高浜発電所 原子炉設置変更許可申請

蒸気発生器取替え、蒸気発生器保管庫設置及び保修
点検建屋設置に係る設置許可基準規則の適合性及び
審査会合における指摘事項の回答について

【放射性廃棄物、放射線からの防護関係】

2023年6月15日実施の審査会合におけるコメント

2. 蒸気発生器保管庫内の全体レイアウトについて

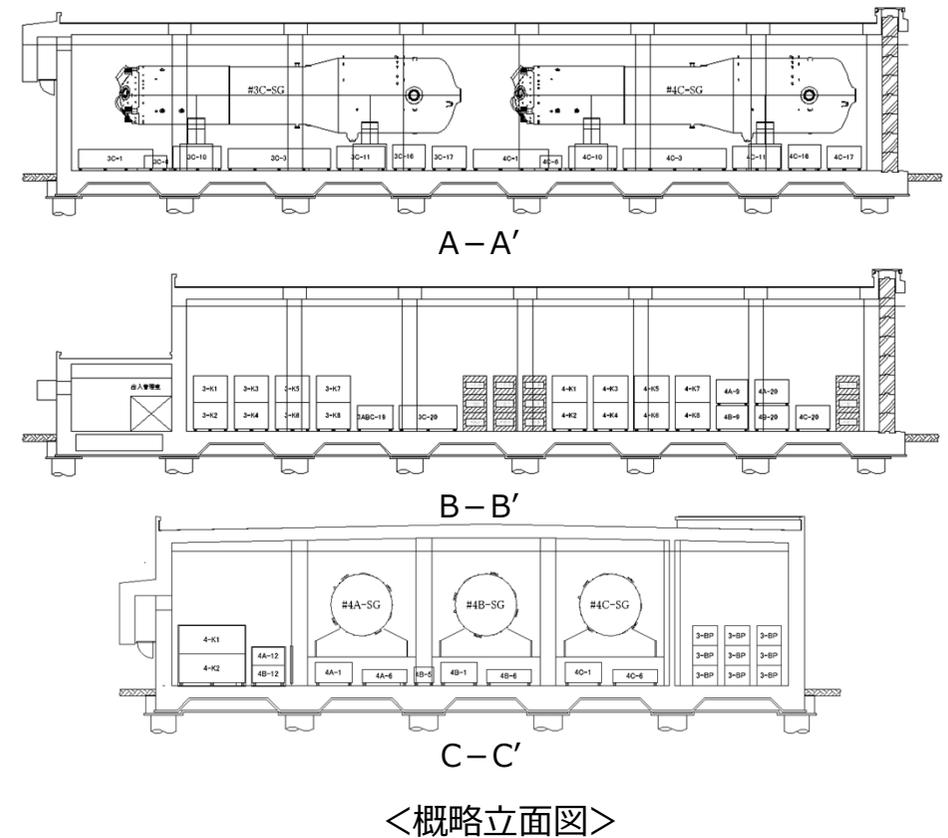
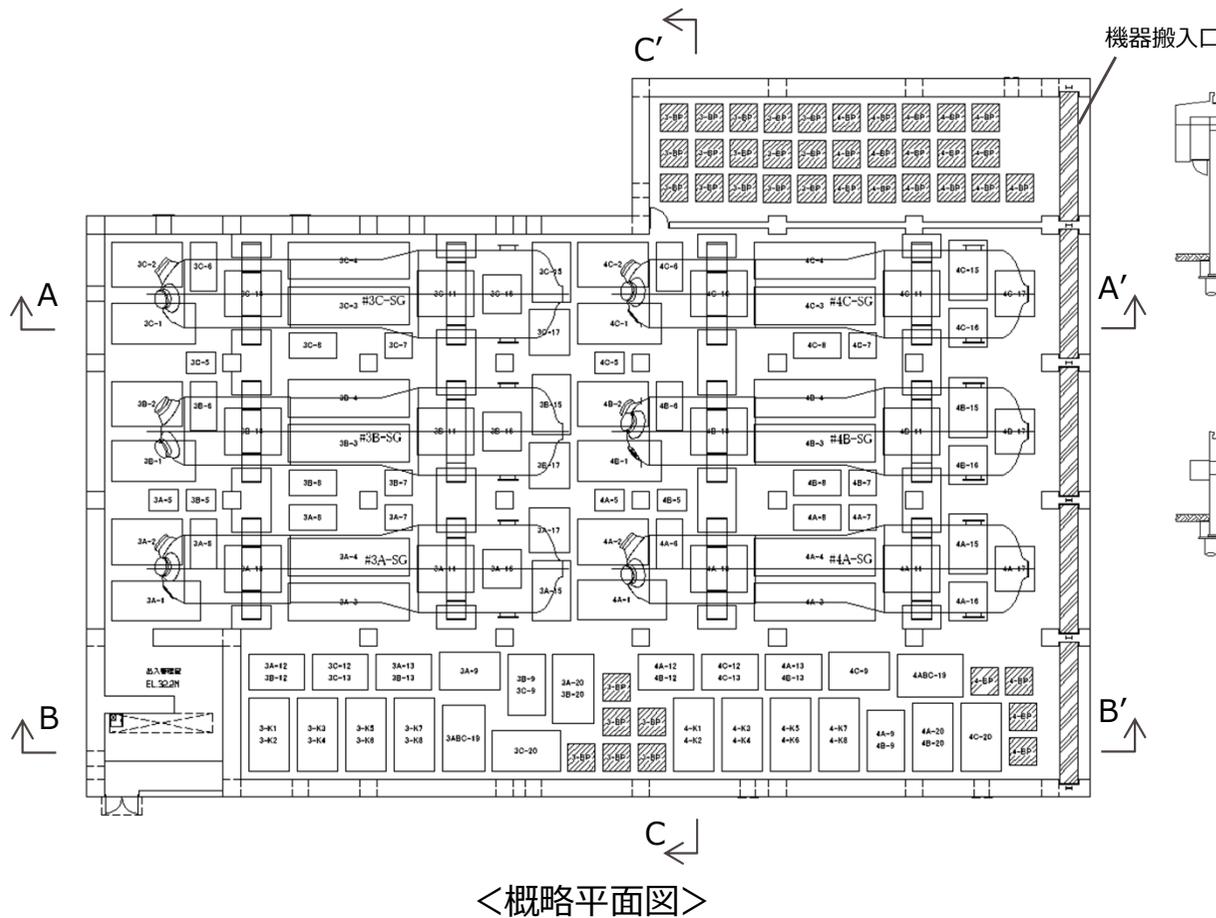
No	指摘事項の内容	回答頁
1	熱貫流率の導出に必要なパラメータについて記載を充実すること	別途説明
2	テーパ角の変更に伴う圧損の変更について説明を充実すること	別途説明
3	管支持板管穴形状の変更がどのように強度変更につながるかについて説明を充実すること	別途説明
4	SG保管庫の保管能力について、廃棄物等の保管形態を加味しても保管可能なものかの説明を充実すること	P3~5
5	「本文五号 又、(3) その他主要事項」の記載について、液体廃棄物の処理を記載していないことの方を説明すること	P6
6	2006年から2019年の変更に伴い、どのような傾向があるのか（風速、風向、大気安定度等）説明すること	P7~13

- ・旧蒸気発生器本体 6 基が柱等に干渉しない配置を検討。
- ・旧蒸気発生器本体以外の廃棄物は保管容器に保管し、その大きさや設置スペースに応じて 1 段～ 3 段積みにて保管する。（保管容器は、蒸気発生器下部のスペースも活用して配置）。
- ・各保管物の間には幅約400mm以上のスペースを設け、巡視点検等に支障をきたさないように配置する。

3. 蒸気発生器保管庫の廃棄物保管容量について

蒸気発生器取替えに伴い発生する廃棄物の容量は、約1,300m³であり、床面積としては、約810m²相当となる。

蒸気発生器保管庫における廃棄物の保管にあつては、前述に記載のとおり廃棄物の定期的な巡視等のための空間を考慮して建屋面積を約1,600m²としていることから、発生する廃棄物の発生量を考慮して適切に管理できる配置設計である。

敷地の風配図（全年）

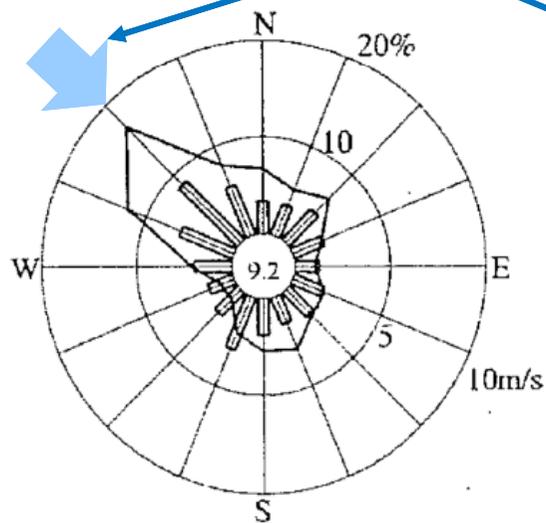
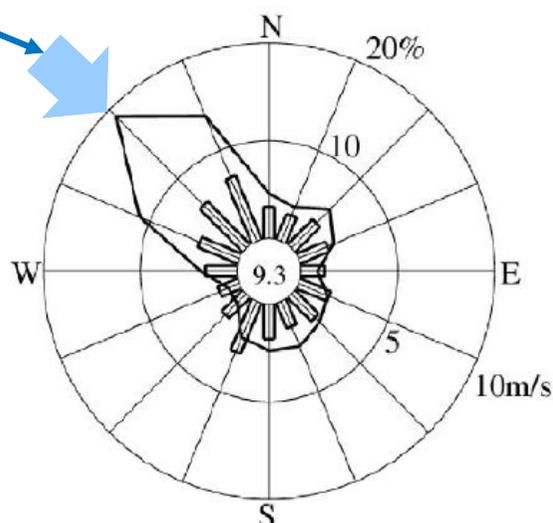
No.6 2006年から2019年の変更に伴い、どのような傾向があるのか（風速、風向、大気安定度等）説明すること

- 排気筒高さ付近を代表する標高約81mにおける風向分布は、2006年、2019年ともに年間を通じて北西の風が多く出現

両年とも北西の風向の出現頻度が最も多い

- 風向の傾向に違いはなく、また16方位の評価地点（敷地境界）を対象に線量が最大となる評価地点を求めていることから、評価への影響に与える可能性は低い。
